**Avis de la Mission Régionale d'Autorité environnementale  
Nouvelle-Aquitaine formulé à l'occasion de la présentation  
d'un projet de parc agrivoltaïque  
à Verteuil d'Agenais (47)**

n°MRAe 2024APNA19

dossier P-2023-15092

**Localisation du projet :** Commune de Verteuil d'Agenais (47)  
**Maître(s) d'ouvrage(s) :** Société Reden  
**Avis émis à la demande de l'Autorité décisionnaire :** le préfet de Lot-et-Garonne  
**En date du :** 30 novembre 2023  
**Dans le cadre de la procédure d'autorisation :** Permis de construire  
L'Agence régionale de santé et le préfet de département au titre de ses attributions dans le domaine de l'environnement ayant été consultés.

Figure 6 : Plan masse du projet de parc photovoltaïque - source : REDEN

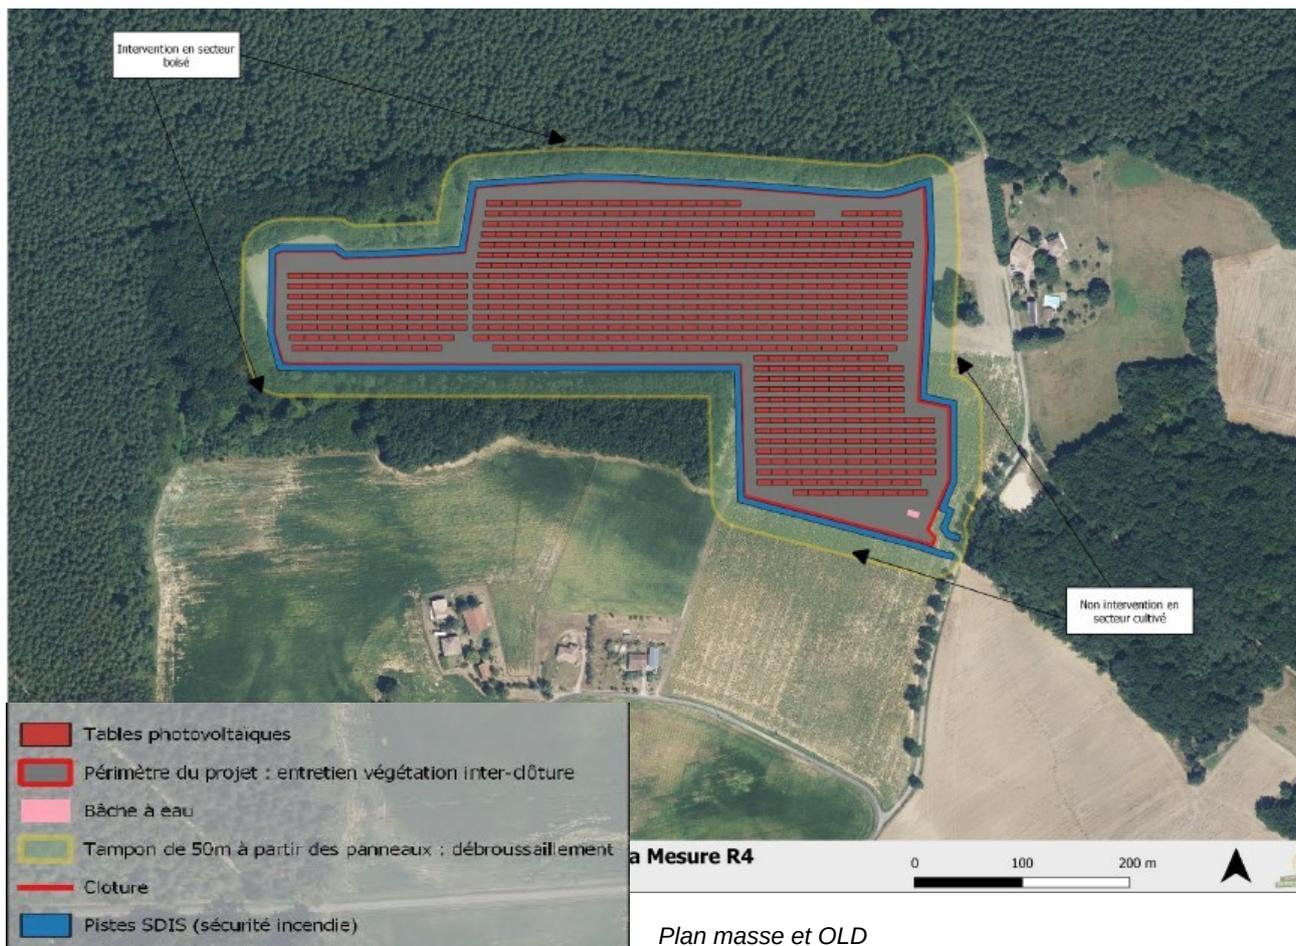
Le projet prévoit un **raccordement électrique** au poste source de Val de Garonne sur la commune de Gontaud-de-Nogaret, à 11,5 km du parc photovoltaïque (tracé du raccordement en page 108 de l'étude d'impact, il est mentionné que le câblage serait enterré en bordure de la voirie existante, la RD120). **La MRAe rappelle que le raccordement du parc photovoltaïque au réseau public d'électricité fait partie intégrante du projet** et recommande que les enjeux environnementaux liés aux opérations de raccordement soient précisés et fassent l'objet de la mise en œuvre de la séquence Éviter Réduire Compenser (ERC).

Le projet vient s'adosser à un **massif boisé (chênaie charmaie)** et génère une interface entre le massif et l'installation. Il entraîne notamment une augmentation du risque lié aux incendies de forêt. Compte tenu des données présentées dans le dossier, il apparaît que le projet intègre la bande de 50 m des obligations légales de débroussaillage à compter des panneaux (largeur moyenne boisée située à environ 25 m des panneaux), et non à partir de la clôture comme le recommande le SDIS.

En conséquence, sans modification de l'implantation de la clôture projetée, le projet nécessite une autorisation de défrichement pour pouvoir garantir la distance requise de 50 m pour les OLD dont une bande des 30 m dépourvue de boisement.

**La MRAe rappelle que les obligations légales de débroussaillage (OLD) imposées au delà du périmètre clôturé du parc font partie intégrante du projet. Elle recommande que les enjeux environnementaux soient précisés au delà du périmètre clôturé du parc et fassent l'objet de la mise en œuvre de la séquence Éviter Réduire Compenser (ERC).**

- de s'assurer d'une prise en compte adaptée du risque incendie en respectant une distance de 50 m pour les OLD (intégrant une bande de 30 m déboisée) à partir de la clôture et non pas à partir des panneaux,
- de revoir l'emprise du projet soit à la baisse afin de pouvoir respecter ces obligations, soit en l'état d'envisager une demande d'autorisation de défrichement concernant la bande de 30 m nécessitant d'être déboisée dans le périmètre extérieur à la clôture,
- en l'état actuel, le projet nécessite d'être revu en ce qui concerne les impacts sur les milieux naturels et l'application de la séquence Éviter Réduire Compenser (ERC) pour ce qui est de cette bande de 30 m extérieure qui nécessiterait d'être déboisée. Il en est de même pour les obligations légales de débroussaillage (OLD) imposées dans les 50 m au delà du périmètre clôturé du parc.
